**Artikel:** Le problème des abattoirs de Genève  
**Autor:** [s.n.]  
**DOI:** <https://doi.org/10.5169/seals-49982>

## Le problème des abattoirs de Genève.

#### Extrait du rapport du jury relatif au concours pour les Abattoirs de Genève.

Projet « Cote 417 », classé  
au 5<sup>e</sup> rang.

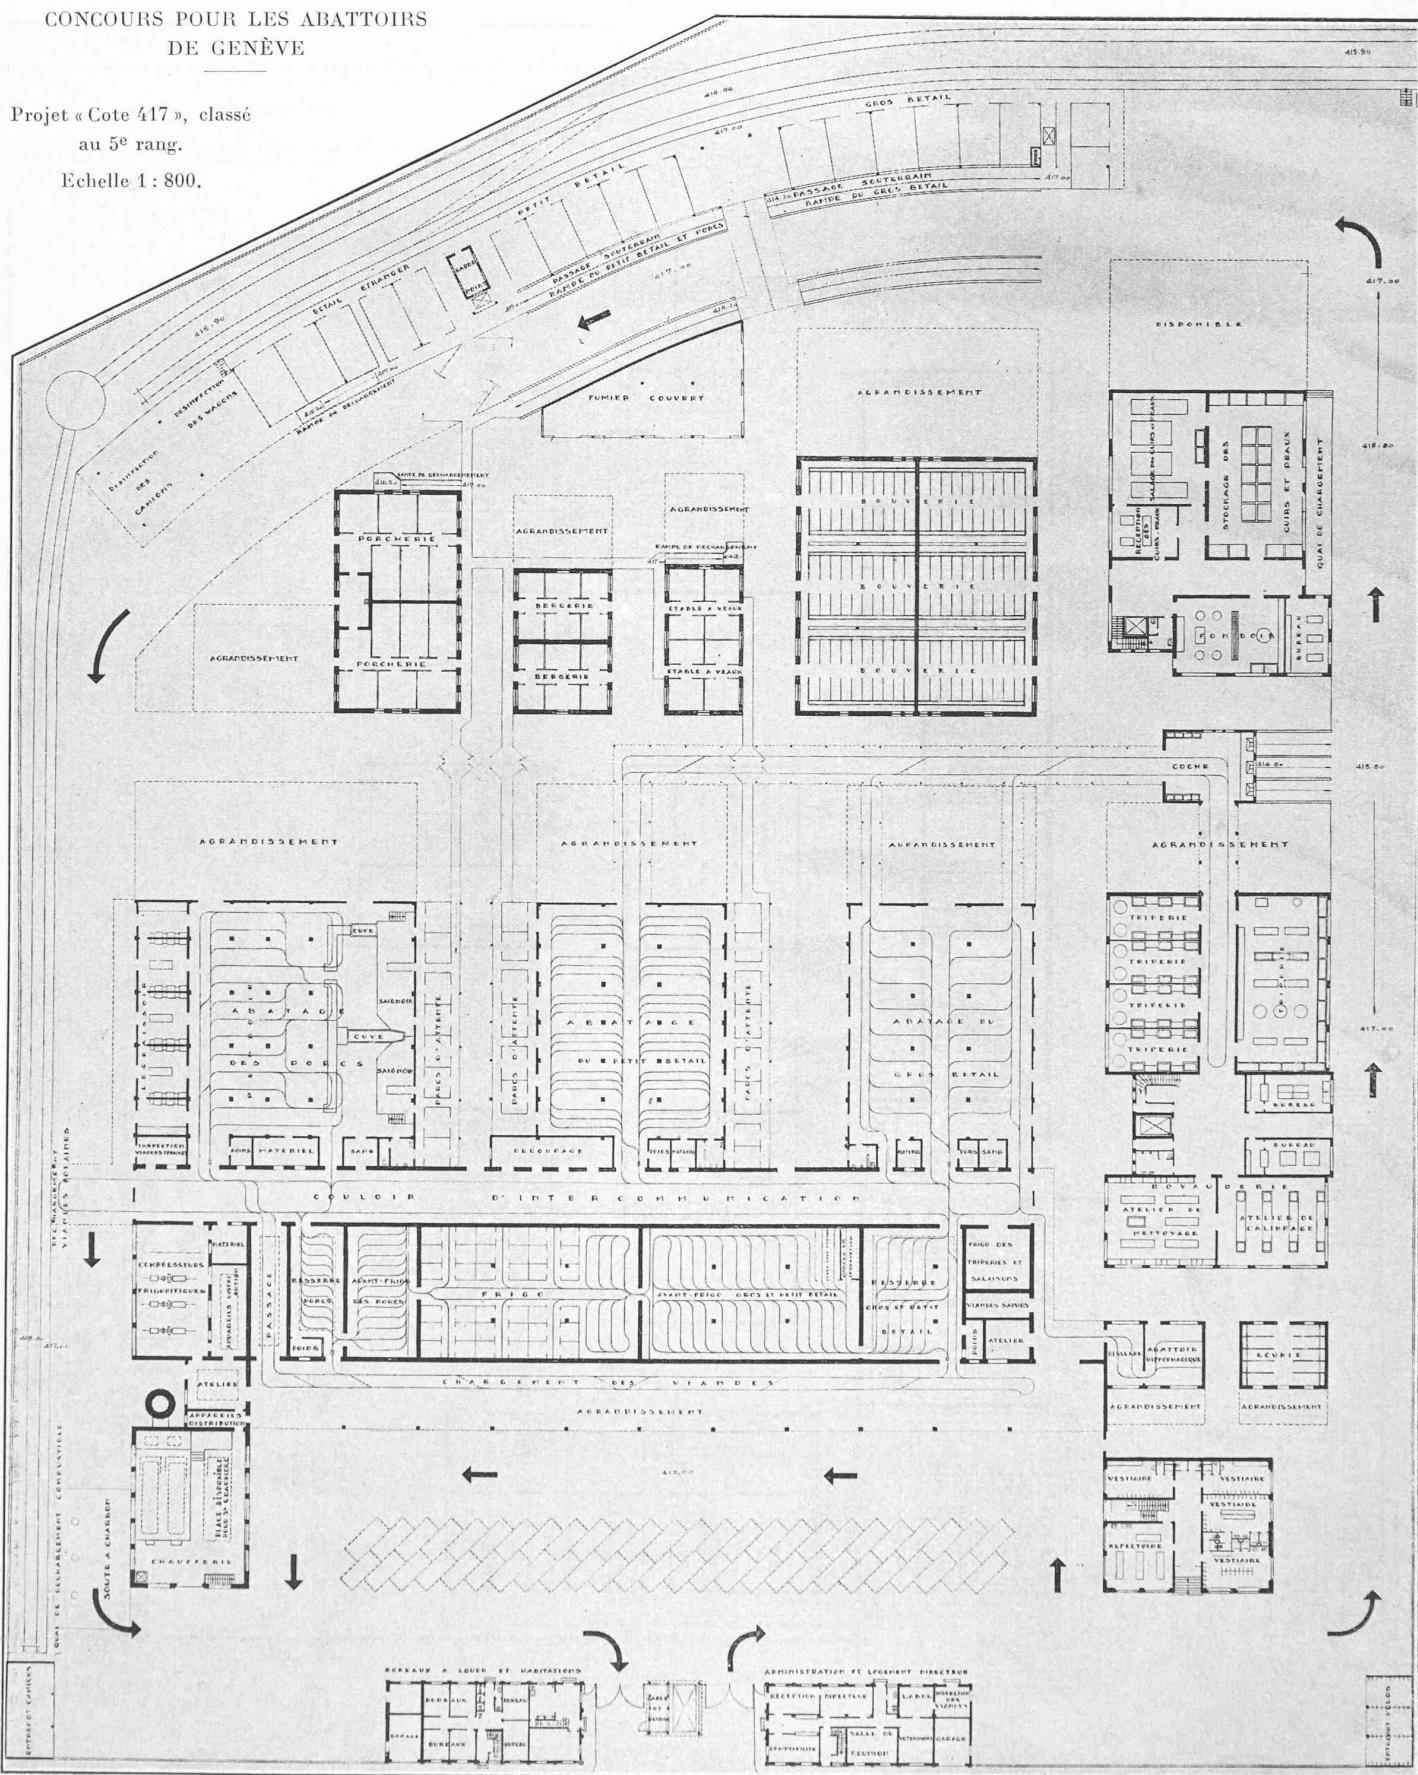
N° 7. *Cote 417*. L'auteur a donné des solutions convenables à certaines questions difficiles et importantes. Un souterrain simple évite le croisement des camions et du bétail allant du quai aux étables. (Reproduction, page 48.)

Le parc à voitures se trouverait entièrement sur le parcours propre si l'entrée principale, par un souci de recherche monumentale, n'avait pas été prévue dans l'axe. L'accès par camions à la halle d'abatage des veaux n'est pas prévu. Le groupement des principaux services est bien résolu. Cependant les agrandissements, tels qu'ils sont proposés, entraînent pour l'instant entre les étables et les halles d'abatage des distances excessives. L'agrandissement du frigo et avant-frigo est inadmissible sous la forme prévue. L'aération en général est bonne. Le cube total est excessif, ce qui semble imputable à la hauteur exagérée d'un grand nombre de locaux. La rampe pour les porcs a une pente beaucoup trop rapide à la descente.

Plan général des nouveaux abattoirs de Bâle, en construction. — Echelle 1 : 1300.

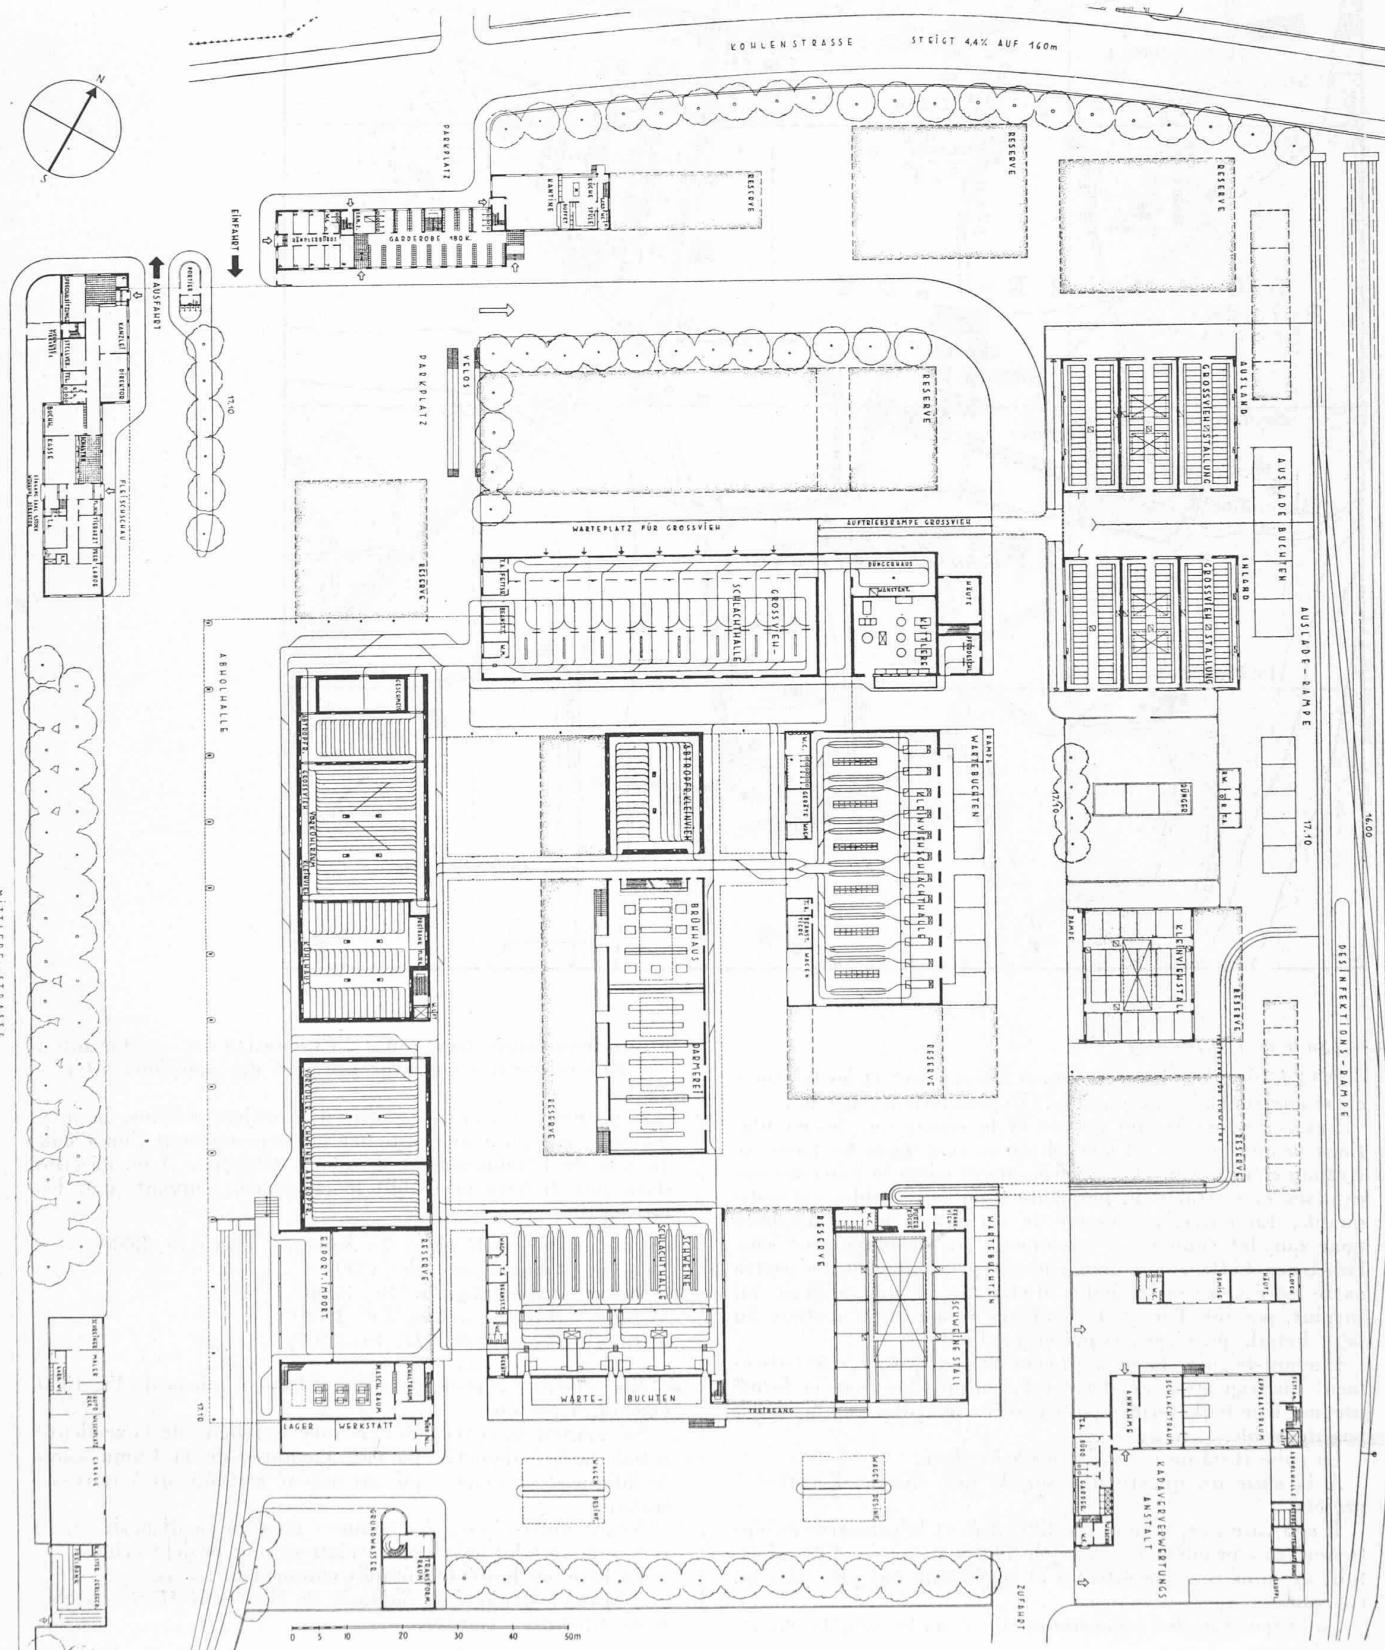
Lors de l'examen du projet N° 29 (Voile mince) M. Kehlstadt fait remarquer au jury que certaines parties de ce projet sont une copie évidente de son projet d'un abattoir à Bâle, projet non encore réalisé. Le jury décide de demander à MM. Kehlstadt et Dr Unger un rapport écrit à ce sujet, rapport qui sera lu lorsque ce projet sera discuté au tour suivant<sup>1</sup>. Le jury prendra alors la décision qui lui paraîtra convenir.

<sup>1</sup> Effectivement ce projet reproduit trait pour trait un certain nombre de dispositions adoptées par M. Kehlstadt pour l'exécution des abattoirs de Bâle, sans cependant que l'auteur du projet ait su en faire une adaptation appropriée. (Voir la brochure « Ratschlag betr. Neubau eines Schlachthofes und einer Wasenmeisterei im Wasenboden »). Nous reproduisons le plan d'ensemble de ce projet (page 49). — Réd.
